<p>ALCALDÍA MAYOR DE BOGOTÁ D.C. GOBIERNO SEGURIDAD Y CONVIVENCIA Fondo de Prevención y Atención a Emergencias</p>	CONCEPTO TÉCNICO SOBRE NECESIDAD DE ESTUDIOS DETALLADOS DE AMENAZA Y RIESGO POR FENOMENOS DE REMOCIÓN EN MASA DENTRO DEL TRÁMITE DE LICENCIA URBANÍSTICA	Código:	GPR-FT-10
		Versión:	03
		Código Documental:

1.1 CONCEPTO TÉCNICO No. CT:	5604
1.2 ÁREA:	INVESTIGACIÓN Y DESARROLLO
1.3 COORDINACIÓN:	CONCEPTOS TÉCNICOS
1.4 REFERENCIA CRUZADA RADICADO FOPAE:	2009ER10653
1.5 RESPUESTA OFICIAL No.	RO-37787

2.1 SOLICITANTE:	CURADURÍA URBANA No. 4
2.2 PROYECTO:	Capilla Salón de Conferencias Bíblicas (*)
2.3 LOCALIDAD:	4. San Cristóbal
2.4 UPZ:	50. La Gloria
2.5 BARRIO O SECTOR CATASTRAL:	San José Sur Oriental
2.6 DIRECCIÓN:	Diagonal 42 Sur No 10-26 Este
2.7 CHIP:	AAA0003YEHK
2.8 MANZANA CATASTRAL:	18
2.9 PREDIO CATASTRAL:	02
2.10 ÁREA (Ha):	0.04768
2.11 FECHA DE VISITA:	Agosto 13 de 2009

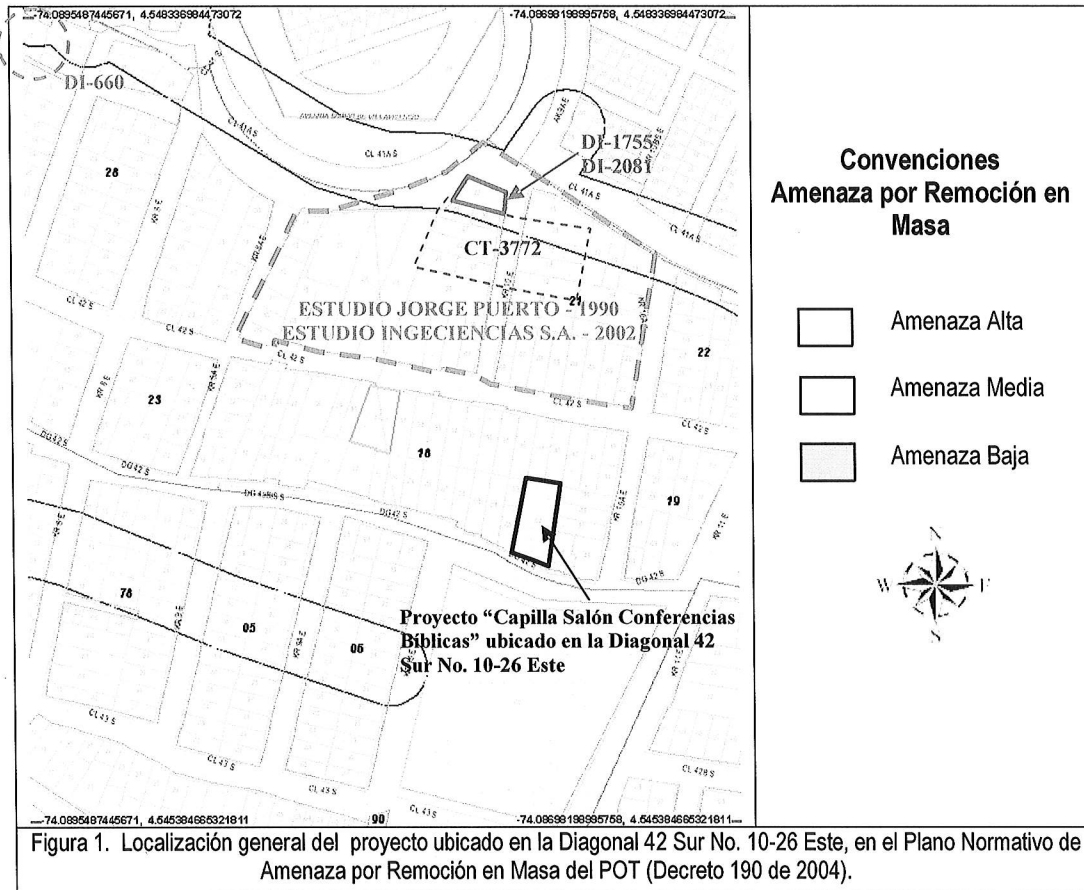
Conforme con el plano normativo de "Amenaza por Remoción en Masa" del Plan de Ordenamiento Territorial de Bogotá – POT, el sector donde se localiza el proyecto "Capilla Salón Conferencias Bíblicas" ubicado en la Diagonal 42 Sur No. 10-26 Este, del barrio San José Sur Oriental de la Localidad de San Cristóbal, se encuentra en una zona de AMENAZA MEDIA por procesos de remoción en masa (Figura 1).

En Marzo de 1990, el Ingeniero Jorge Puerto realiza para la DPAE el "Estudio Geotécnico de la Zona Inestable del Barrio San José Sur Oriental", mediante el cual analizó las condiciones de un área inestable de 4200m² (ver Figura 1). En la zona se presentaban movimientos del terreno y agrietamientos de las viviendas que generaban condiciones de riesgo para los habitantes del sector. Se determinó que la combinación de factores como la presencia de agua subterránea y rellenos de mala calidad generaron inestabilidad del terreno. Se recomendó ejecutar obras tales como el cambio de las tuberías de alcantarillado, construcción de drenajes y obras de contención además de una instrumentación geotécnica que permitiera determinar la dirección y velocidad del movimiento. Finalmente se recomendó la evacuación de 3 viviendas que presentaban daños severos.

La DPAAE, atendiendo una situación de emergencia reportada en la Calle 41 A Sur No. 7 A - 78 Este del barrio San José Oriental, emitió el diagnóstico técnico DI-660 de 1999 (ver Figura 1). En el citado diagnóstico se menciona que a lo largo de la quebrada Chorro Colorado se observan fenómenos de inestabilidad que podrían llegar a afectar la infraestructura existente sobre la ronda hidráulica de la quebrada. Se recomendó incluir en el programa de reasentamiento a tres (3) familias y construir una obra de contención en la margen izquierda de la quebrada Chorro Colorado.

Mediante diagnósticos técnicos DI-1755 de 2003 y DI-2081 de 2004, la DPAE verificó el estado de la vivienda propiedad del señor Luis Enrique Bustos Díaz ubicada en la Carrera 10 Este No. 41 A-11 sur (ver Figura 1), con el propósito de establecer las condiciones de habitabilidad y seguridad de la misma y determinó que la vivienda presentaba agrietamientos generalizados en los muros particularmente del primer piso y agrietamientos en la placa de entepiso al igual que desplome considerable de los muros de fachada. Mediante los citados diagnósticos técnicos, se recomendó incluir la familia que habitaba el predio, en el en el proyecto de reubicación de familias en alto riesgo no mitigable y la realización de un monitoreo permanente a la vivienda.

Fotografía No. 1. Predio del proyecto "Capilla Salón Conferencias Bíblicas" ubicado en la Diagonal 42 Sur No. 10-26 Este, Localidad de San Cristóbal.

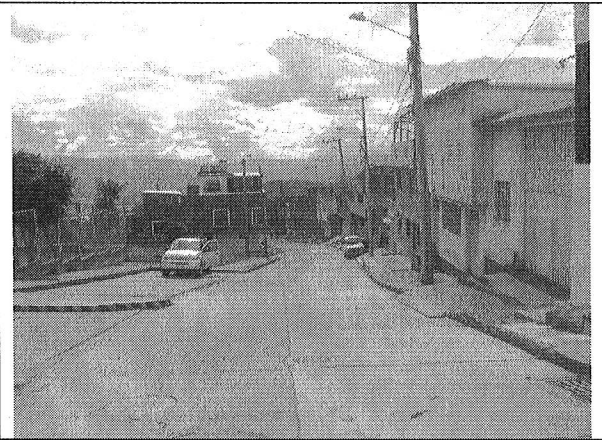
La zona de interés cuenta con un uso de suelo urbano, que corresponde a un sector consolidado con densidad de construcción media a alta, en un terreno con pendiente alta, contando con vías principales pavimentadas y sistemas de recolección de aguas lluvias y aguas residuales. En el sector se encuentran principalmente viviendas de dos (2) pisos de altura, construidas con varios sistemas estructurales entre los que se encuentran mampostería con y sin confinamiento y mampostería parcialmente confinada. Aledaño al predio del proyecto, también se observó un conjunto residencial con torres de hasta seis pisos de altura, construidas en mampostería confinada. En el momento de la visita, en el predio objeto del presente concepto técnico, se encontró una edificación de dos (2) pisos de altura construida mediante el sistema estructural de mampostería simple (Fotografía No. 1). La citada edificación se emplaza en un sector a media ladera con pendiente media a alta y en el momento de la verificación técnica adelantada no evidenciaba daños o patologías que permitan identificar o definir la presencia de procesos de inestabilidad geotécnica local en el área del proyecto (Fotografía No. 2).
